VKMA 01130 / 01275

Műszaki adatlap – 2012. július

AUDI, SEAT, SKODA, VW

SKF készlet változás: VKMA 01275 -> VKMA 01130-ra változott

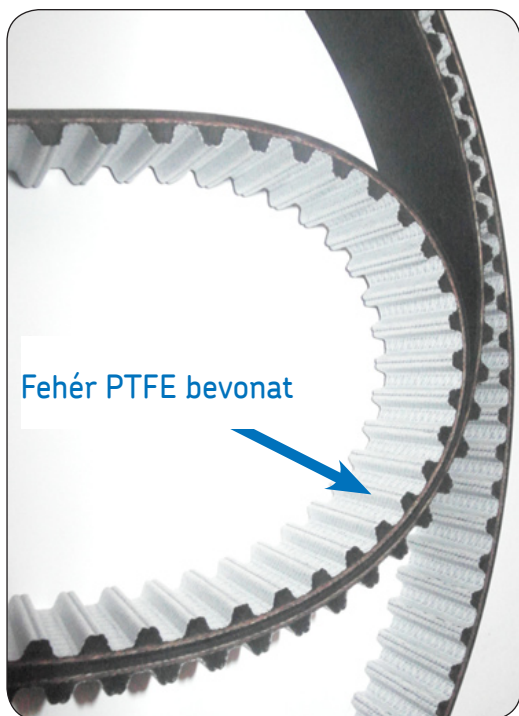
A gyártói előírásoknak megfelelően, a két SKF vezérműszíj készlet (VKMA 01130 és VKMA 01275) között a különbség a szíj – Mindkét szíjnak azonos a mérete, csak a felépítése más.

A gyártói szíj anyag változással egyetemben, a VKMA 01130-as készletben található szíj megerősített kivitelre változott. Manapság a személygépjárműgyártók a PTFE kivitelű szíjakkal szerelik az autót, így az SKF egy szettet hozott létre: a VKMA 01275-öt a VKMA 01130-as készlet mellett.

A járműgyártói (OE) szíjfejlesztésnek megfelelően az SKF is megkezdte a vezérműszíj-készletekbe a PTFE* szíj elhelyezését.

A PTFE* szíj nagyobb terhelhetőségét tesz lehetővé, valamint a csereperiódust 90 000 Km-ről 120 000 km-re emeli (vagy 5 évre, amelyik előbb bekövetkezik).
